リコール届出一覧表

リコール届出日:令和 04 年 09 月 21 日

リコール届出番号	外-3473	リコール開始日	令和 04 年 09 月 21 日
届出者の氏名又は名称	Stellantisジャパン株式会社 代表取締役社長 ポンタス ヘグストロム	製作国 : フランス共和国 製作者名 : DS Automobiles 問い合わせ先: 専用フリーダイヤル TEL:0120-92-6813 ホームページ: https://www.stellantis.jp	
不具合の部位 (部品名)	運転者席及び座席(フロントシート)		
基準不適合状態にあると認める構造、装置又は性能の状態及びその原因	左右フロントシートにおいて、車体に固定するボルトの締付トルクが不十分なものがある。そのため使用過程においてボルトが緩み、最悪の場合、衝突時にフロントシートが適切に固定されないおそれがある。		
改善措置の内容	全車両、左右フロントシートの取付ボルトを規定トルクで締め付ける。		
不具合件数	0 件	事故の有無	0 件
発見の動機	本国からの報告による。		
自動車使用者及び自動車分解整備事業者に周知させるための措置	<ul style="list-style-type: none"> ・使用者:ダイレクト メール等で通知する。 ・自動車特定整備事業者:対象台数が少数であり全ユーザーを把握しているため、周知のための措置はとらない。 ・弊社ホームページに掲載する。

改善箇所説明図

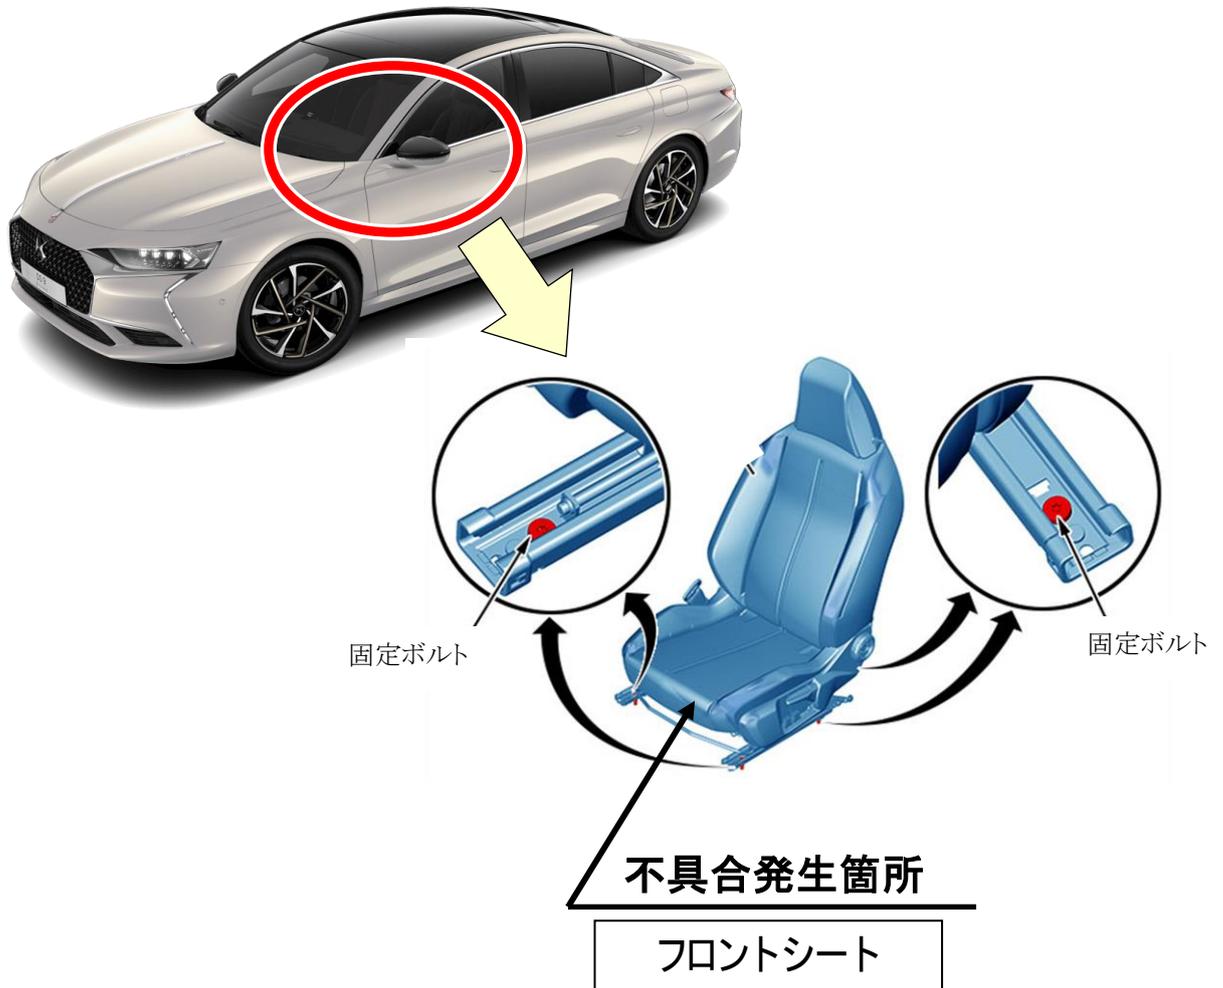
左右フロントシートにおいて、車体に固定するボルトの締付トルクが不十分なものがある。そのため使用過程においてボルトが緩み、最悪の場合、衝突時にフロントシートが適切に固定されないおそれがある。

全車両、左右フロントシートの取付ボルトを規定トルクで締め付ける。

識別 : 運転席側ドアロックストライカー上部固定ボルトの頭部に黄色ペイントを塗布する。
